改善箇所説明図

大型ハイブリッド路線バスにおいて、ハイブリッド制御プログラムが不適切なため、エンジン始動時にサプライポンプの摺動部が、燃料中の異物等により潤滑不良となり摩耗することがある。そのため、そのまま使用を続けるとポンプが破損し、走行できなくなるおそれがある。

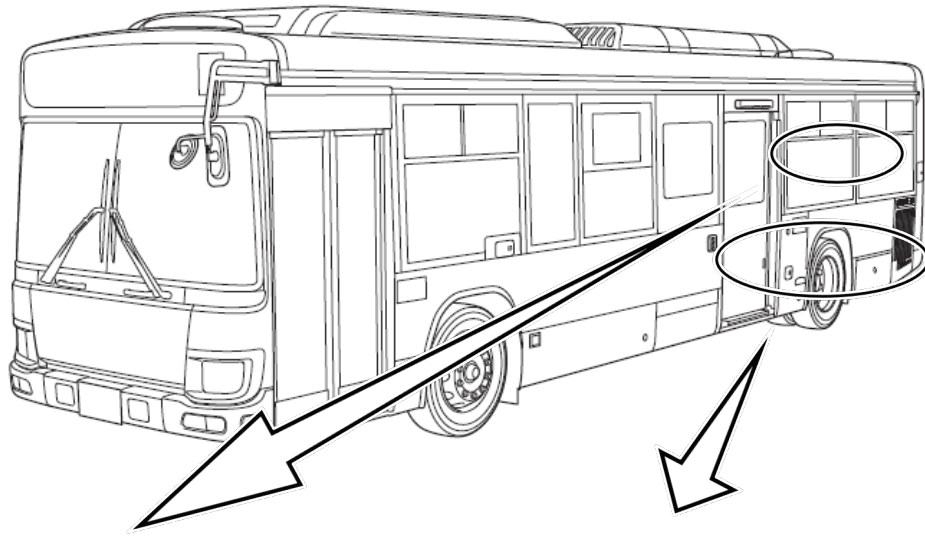
基準不適合発生箇所

全車両、ハイブリッドECU、サプライポンプ、燃料プレフィルタおよび燃料配管を対策品に交換する。

識別 : 運転者席左側ドア開口部のシリアルナンバープレートの上側中央に、識別ペイント (黄色) を塗布する。
